### 第三案：「變更臺南市安南區細部計畫(第二次通盤檢討)案」再提會討論

# 附件 再提會論案件說明資料

圖5-22 變三-7、三-8案變更內容示意圖

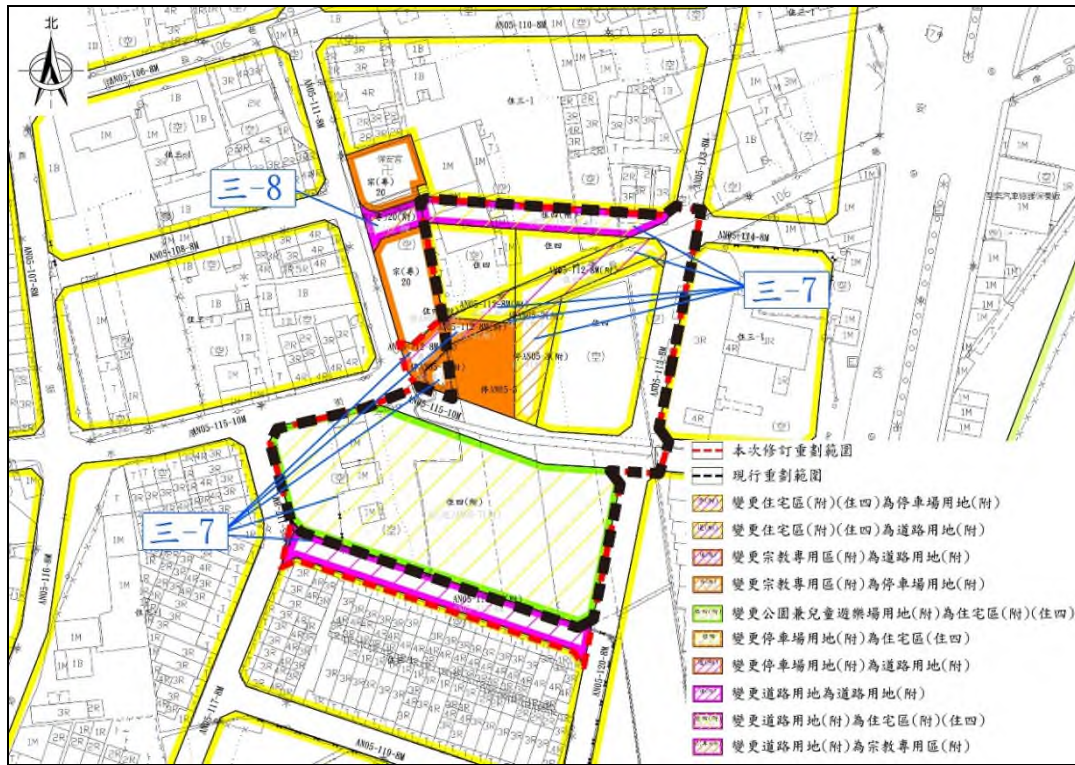
考量將主要計畫住宅區之細部計畫道路變更為宗教專用區，未符合本通檢案已發布實施第一階段案所訂計畫道路解編一致性檢討原則及「臺南市都市計畫宗教專用區檢討變更審議原則」，且有影響土地所有權人權益之虞，建議修正變三-8案，將「AN05-112-8M」道路用地由原公展草案變更為「宗(專)20」宗教專用區，修正變更為「住三-1」住宅區。未來如考量主要計畫使用分區之完整性，於後續主要計畫通盤檢討時再予檢討變更。

- 1.本案變更目的為主要計畫住宅區之細部計畫道路解編，依據本通檢案計畫道路解編一致性檢討原則，應變更為「住三-1」住宅區(55%/165%)，並按全市性變更回饋規定以調降容積率方式回饋。變更後「住三-1(附1)」住宅區容積率調降為107%，如後續開發地主有增加容積率之需求，得於申請建照前完成回饋負擔後恢復原容積，回饋負擔方式以自願捐贈變更後土地總面積35%作為公共設施用地，不足部分准予依據「臺南市都市計畫區土地變更負擔公共設施審議原則」繳納代金。
- 2.公展草案變更為宗教專用區之疑義：
  - (1)按「臺南市都市計畫宗教專用區檢討變更審議原則」第3點第1項第2款原則，都市計畫公共設施用地不得檢討變更為宗教專用區。
  - (2)寺廟屬於住宅區容許使用項目，現況作為廟埕與住宅區之使用管制並無不符，應無「依現況變更低密度住宅區為宗教專用區」之理由。
- 3.道路用地變更為住宅區回饋比例為35%，回饋後「住三-1」建築強度為(55%/165%)，而變更為宗教專用區回饋比例為40%，回饋後宗教專用區建築強度為(40%/120%)，且宗教專用區使用價值低於住宅區。因此，變更為住宅區即可達成解編道路及宗教設施使用之目的，如變更為宗專區則對土地所有權人有明顯之相對不利益。

編號	位置	變更內容		變更理由	附帶條件或其他說明
		原計畫	新計畫		
三-8	安南區溪心寮AN05-112-8M計畫道路(保安宮廟埕廣場)	「AN05-112-8M」道路用地(0.02公頃)	「住三-1(附1)」住宅區(0.02公頃)	1.案地係於68年10月23日「變更及擴大台南市主要計畫案」劃設為低密度住宅區，兩側土地於100年8月25日「變更台南市安南區都市計畫(主要計畫)通盤檢討案」依溪心寮保安宮坐落位置劃設為「宗	<b>【附帶條件】</b> 1.變更後「住三-1(附1)」住宅區容積率調降為107%。 2.如後續開發地主有增加容積率之需求，得於申請建照前完成回饋

編號	位置	變更內容		變更理由	附帶條件或其他說明
		原計畫	新計畫		
				<p>(專)20」宗教專用區；現行細部計畫「AN05-112-8M」道路用地係於75年4月25日「擬定台南市安南區(新寮、溪心寮、總頭寮、十三佃)細部計畫案」劃設為C-16-8M計畫道路，後於86年7月11日「變更台南市安南區(新寮、溪心寮、總頭寮、十三佃)細部計畫(第一次通盤檢討)案」因應寺廟坐落位置調整西段路型，嗣於102年10月21日「變更台南市安南區都市計畫(細部計畫)通盤檢討案」配合安南區細部計畫整併調整編號為AN05-112-8M。</p> <p>2.考量案地現況坐落溪心寮保安宮(合法建築)之廟埕廣場，「AN05-112-8M」道路往西並未與「AN05-108-8M」道路對接串聯，取消該計畫道路尚不影響周邊地區通行需求及整體道路系統完整性，並已提供臨接側地主同意書，符合本計畫道路用地通案性檢討原則1、2點。</p>	<p>負擔後恢復原容積(容積率165%)，回饋負擔方式以自願捐贈變更後土地總面積35%作為公共設施用地，並依據「臺南市都市計畫區土地變更負擔公共設施審議原則」繳納代金。</p>

圖 1 「商 37」商業區依市 124 次會決議附帶條件變更內容示意圖

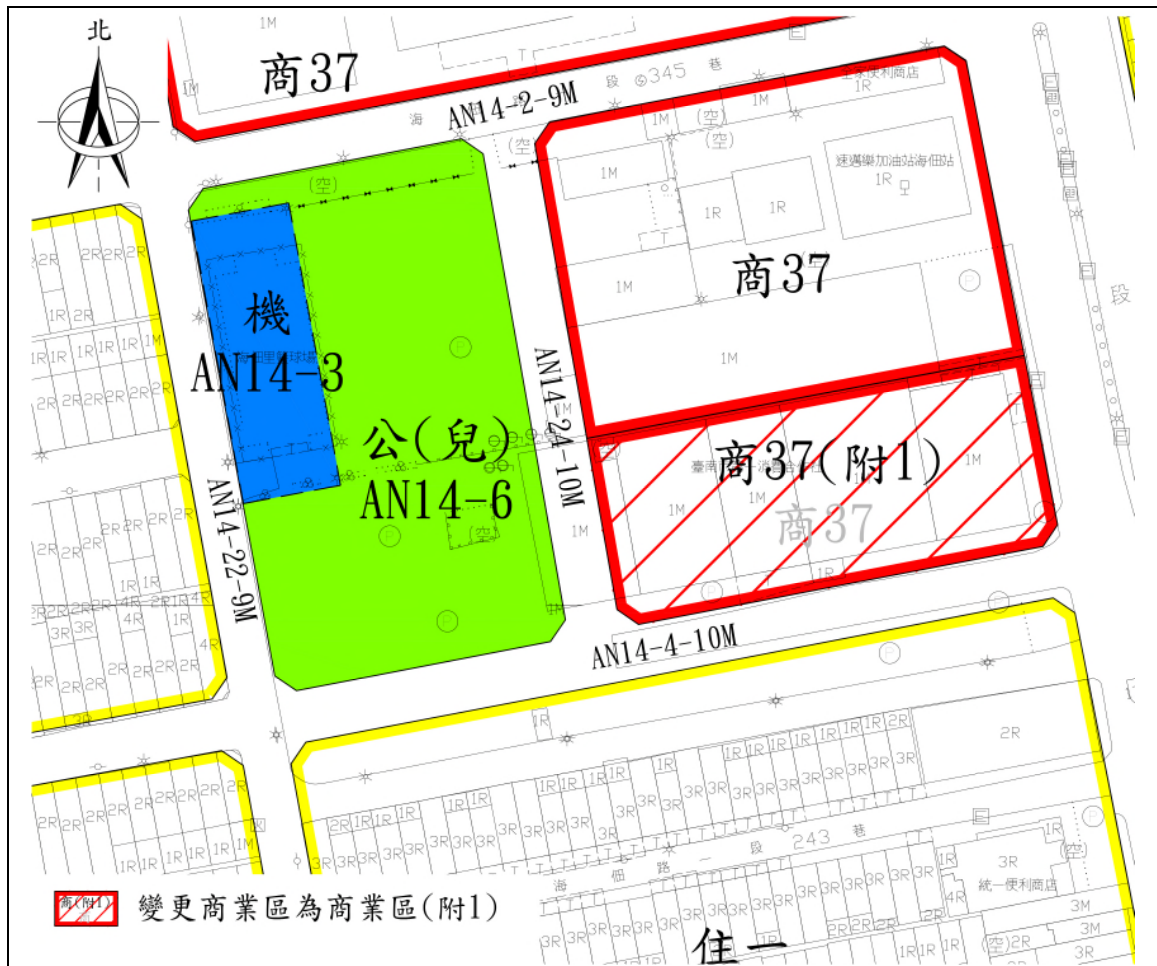
表 5 「商 37」商業區依市 124 次會決議附帶條件修正草案

公展編號	位置	變更內容		變更理由	附帶條件或其他說明
		原計畫	新計畫		
再人 26	「商 37」商業區，海佃段 138-3、137 地號	「商 37」商業區(未完成變更回饋部分)(0.3089 公頃)	「商 37(附 1)」商業區(0.3089 公頃)	<ol style="list-style-type: none"> <li>案地係於 72 年 10 月 6 日「變更台南市主要計畫(通盤檢討)案」由農漁區變更為低密度住宅區，88 年 6 月「變更臺南市主要計畫(第三次通盤檢討)(暫予保留,另案辦理部份)案」由住宅區附帶條件變更為商業區，後於 108 年 8 月 15 日發布實施「變更臺南市主要計畫(第五次通盤檢討)(第二階段)案」清查附帶條件執行狀況後，刪除附帶條件，予以變更為商業區。</li> <li>惟經主管機關查核相關回饋紀錄，海佃段 138-3 地號非屬「商 37」南側業已申請並完成回饋之範圍；另查海佃段 137 地號於民國 95 年申請回饋時，僅將當時(84)南工使自地 0475 號既有建物(海佃路一段 329 號)總樓地板面積內之「擬變更使用樓地板面積」進行回饋，清查相關面積對照案地非屬整筆地號完成回饋。</li> <li>考量案地所在「商 37」於 88 年 6 月 23 日「變更台南市主要計畫(第三次通盤檢討)案(暫予保留,另案辦理部分)」由住宅區變更為商業區，附帶條件除規定回饋事項外並訂有五年之回饋期限，本案未完成回饋部分已逾原計畫回饋期限，另考量未完成回饋之海佃段 138-3 地號及已完成部分回饋之安南區海佃段 137 地號土地現況仍屬同一地主，故基於商業區街廓之完整性及負擔之公平性，另訂回饋機制，依據現行之「臺南市都市計畫區土地變更負擔公共設施審議原則」規定辦理。</li> </ol>	<p><b>【附帶條件】</b></p> <ol style="list-style-type: none"> <li>變更後「商 37(附 1)」商業區容積率調降為 167%。</li> <li>如後續開發地主有增加容積率之需求，得於申請建照前完成回饋負擔後恢復原容積，回饋負擔方式依據「臺南市都市計畫區土地變更負擔公共設施審議原則」以自願捐贈變更後土地總面積 7.21% (應回饋 10%，扣除已完成回饋樓地板面積核算) 折算代金回饋。</li> </ol> <p><b>【其他說明】</b></p> <ol style="list-style-type: none"> <li>業務單位函請陳情人於審議通過後，機關通知之期限內，按未完成回饋之面積比例，依照「臺南市都市計畫區土地變更負擔公共設施審議原則」繳納代金，完成回饋。</li> <li>倘地主未於期限內完成回饋，則依附帶條件規定執行。</li> </ol>

圖 2 「商 37」商業區建議修正變更內容示意圖

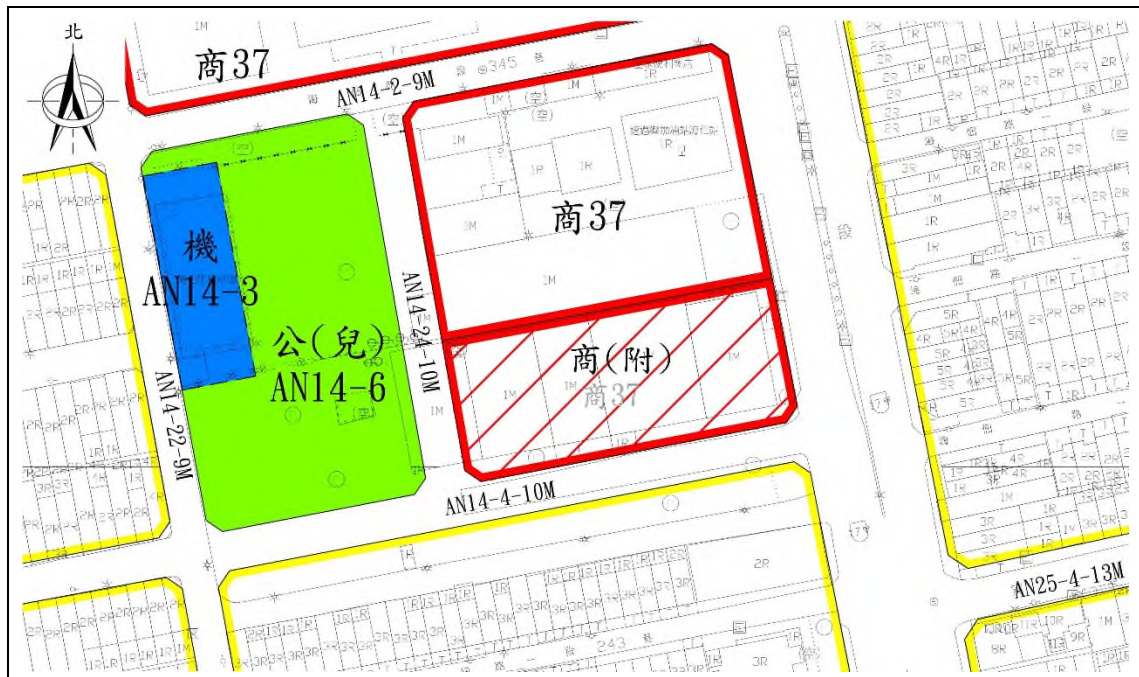
1. 「商37」及「商30」商業區係於88年6月「變更臺南市主要計畫（第三次通盤檢討）（暫予保留,另案辦理部份）案」，由住宅區附帶條件變更為商業區，附帶條件規定：「1.應另行擬定細部計畫（含配置適當之公共設施用地與擬具具體公平合理之事業及財務計畫），並俟細部計畫完成法定程序發布實施後始得發照建築。2.住宅區變更為商業區，仍應維持原住宅區之建蔽率（60%）、容積率（180%）。3.回饋土地至少需10%，至於回饋方式、條件、繳納代金計算方式、審核程序、商業區允許使用項目，均應於擬定細部計畫案詳予規定。4.細部計畫至少包括有綠化、美化、退縮建築、緩衝空間、開發目標及策略、土地取得與處分、開發方式、土地使用分區管制、開發年期、事業及財務計畫、都市設計規範、都市防災計畫、交通衝擊及改善計畫。5.應於本案公告發佈實施五年內，依商業區變更原則申請新建、增建、改建或變更使用，否則仍依原住宅區之土地使用管制，如未依限辦理者，下次通盤檢討時考量調整其使用類別，降低其使用強度。」，並於108年8月15日「變更臺南市主要計畫（第五次通盤檢討）（第二階段）案」考量現況鄰近地區已有其他商業活動機能提供，已無實際設置及商業使用之需求，除部分地號已依「臺南市都市計畫變更回饋規定及變更為商業區申請規範」辦理回饋並列冊在案予以維持商業區外，其餘予以恢復原使用分區。
2. 依該案刪除附帶條件之「商37」商業區，經主管機關查核相關回饋紀錄；海佃段138-3地號非屬「商37」南側業已申請並完成回饋之範圍，另查海佃段137地號於民國95年申請回饋時，僅將當時(84)南工使自地0475號既有建物(海佃路一段329號)總樓地板面積內之「擬變更使用樓

3. 「商37」商業區經前次112年8月21日市124次會決議略以：『由機關通知地主於期限內，按未完成回饋之面積比例，依照「臺南市都市計畫區土地變更負擔公共設施審議原則」繳納代金，完成回饋。倘地主未於期限內完成回饋，則按未完成回饋之面積比例及10%之負擔公共設施用地比例予以調降容積率。』，惟考量本案已回饋樓地板面積業依當時土地價值進行核算，以換算為容積率進行調降未臻合理，應回歸住變商使用性質回饋性質，以符合原88年主計三通變更意旨。故建議參照108年8月15日「變更臺南市主要計畫（第五次通盤檢討）（第二階段）案」核定編號第160案北區商19部分完成回饋案例，提會討論修正處理方式為『由機關通知地主於期限內，按未完成回饋之面積比例，依照「臺南市都市計畫區土地變更負擔公共設施審議原則」繳納代金，完成回饋。倘地主未於期限內完成回饋，則按附帶條件規定辦理（1.已完成繳納回饋金並列冊在案之部分樓地板面積，得依商業區相關規定使用，其餘未辦理回饋者依原住宅區之土地使用管制。2.建物拆除重建後即應恢復原使用分區（住一住宅區），如有繼續做商業使用之需求則另得依「臺南市都市計畫區土地變更負擔公共設施審議原則」申請變更為商業區。）』。
4. 「商30」商業區於前次112年8月21日市124次會後經主管機關查核相關回饋紀錄，城中段170-3地號為共同持分，僅部分持分地主（166/1000）完成回饋，處理情形建議比照第3點辦理。
5. 本案超出原公開展覽範圍，後續納入再公開展覽案件。

公展編號	位置	變更內容		變更理由	附帶條件或其他說明
		原計畫	新計畫		
再人 26	「商37」商業區，海佃段 138-3、137 地號	「商37」商業區(未完成變更回饋部分) (0.3089 公頃)	「商(附)」商業區 (0.3089 公頃)	<p>1. 案地係於 72 年 10 月 6 日「變更台南市主要計畫(通盤檢討)案」由農漁區變更為低密度住宅區，88 年 6 月「變更臺南市主要計畫(第三次通盤檢討)(暫予保留,另案辦理部份)案」由住宅區附帶條件變更為商業區，後於 108 年 8 月 15 日發布實施「變更臺南市主要計畫(第五次通盤檢討)(第二階段)案」清查附帶條件執行狀況後，刪除附帶條件，予以變更為商業區。</p> <p>2. 惟經主管機關查核相關回饋紀錄，海佃段 138-3 地號非屬「商37」南側業已申請並完成回饋之範圍；另查海佃段 137 地號於民國 95 年申請回饋時，僅將當時(84)南工使自地 0475 號既有建物(海佃路一段 329 號)總樓地板面積內之「擬變更使用樓地板面積」進行回饋，清查相關面積對照案地非屬整筆地號完成回饋。</p> <p>3. 考量案地所在「商37」於 88 年 6 月 23 日「變更台南市主要計畫(第三次通盤檢討)案(暫予保留,另案辦理部份)」由住宅區變更為商業區，附帶條件除規定回饋事項外並訂有五年之回饋期限，本案未完成回饋部分已逾原計畫回饋期限，另考量未完成回饋之海佃段 138-3 地號及已完成部分回饋之安南區海佃段 137 地號土地現況仍屬同一地主，故基於商業區街廓之完整性及負擔之公平性，另訂回饋機制，依據現行之「臺南市都市計畫區土地變更負擔公共設施審議原則」規定辦理。</p>	<p><b>【附帶條件】</b></p> <p>1. 已完成繳納回饋金並列冊在案之部分樓地板面積，得依商業區相關規定使用，其餘未辦理回饋者依原住宅區之土地使用管制。</p> <p>2. 建物拆除重建後即應恢復原使用分區(住一住宅區)，如有繼續做商業使用之需求則另得依「臺南市都市計畫區土地變更負擔公共設施審議原則」申請變更為商業區。</p> <p><b>【其他說明】</b></p> <p>1. 業務單位函請陳情人於審議通過後，機關通知之期限內，按未完成回饋之面積比例，依照「臺南市都市計畫區土地變更負擔公共設施審議原則」繳納代金，完成回饋。</p> <p>2. 倘地主未於期限內完成回饋，則依附帶條件規定執行。</p>
